改善箇所説明図

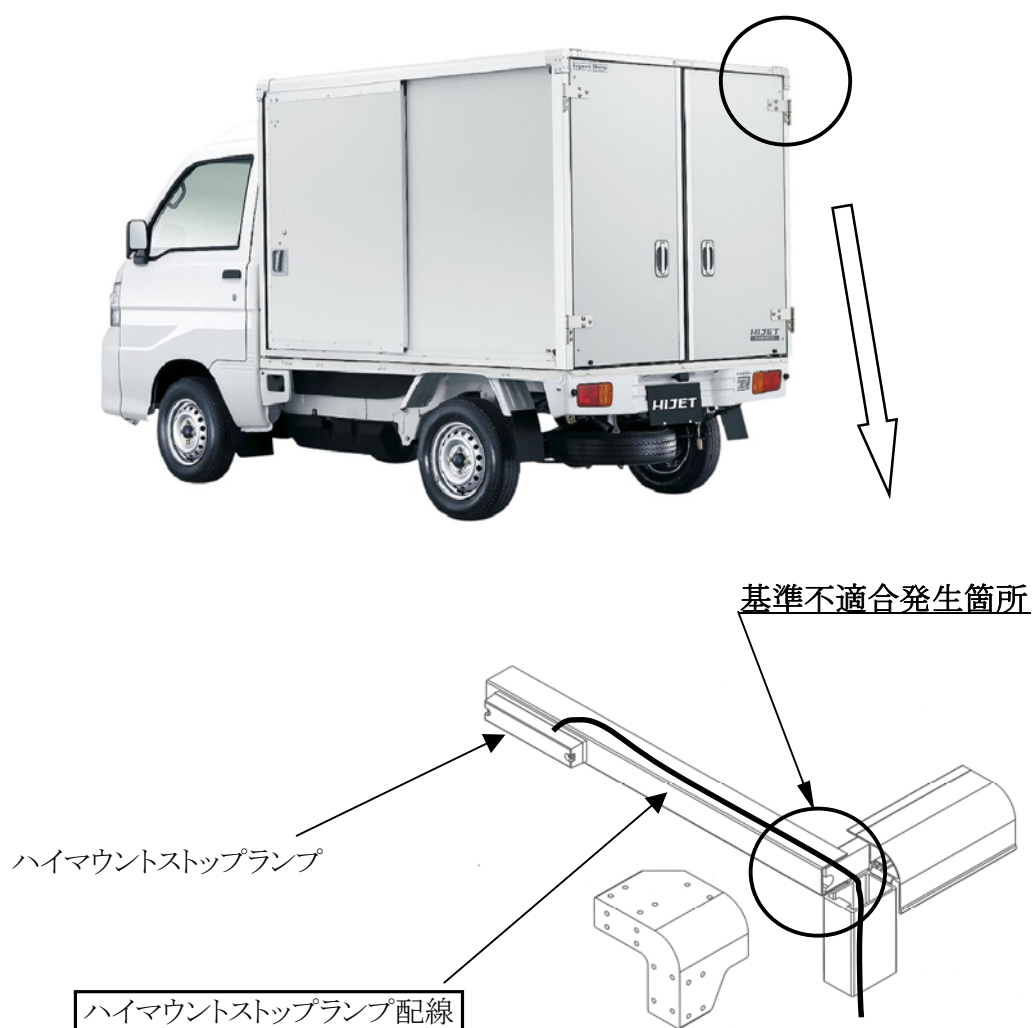
簡易保冷库搭載車において、ハイマウントストップランプ配線経路が不適切なため、保冷库組立て時に当該配線の被覆を傷つけたものがある。そのため、車両走行時の振動等で配線が短絡しヒューズが切れて、ハイマウントストップランプが点灯しなくなるおそれがある。

全車両、ハイマウントストップランプ配線を交換し、プロテクタを追加する。
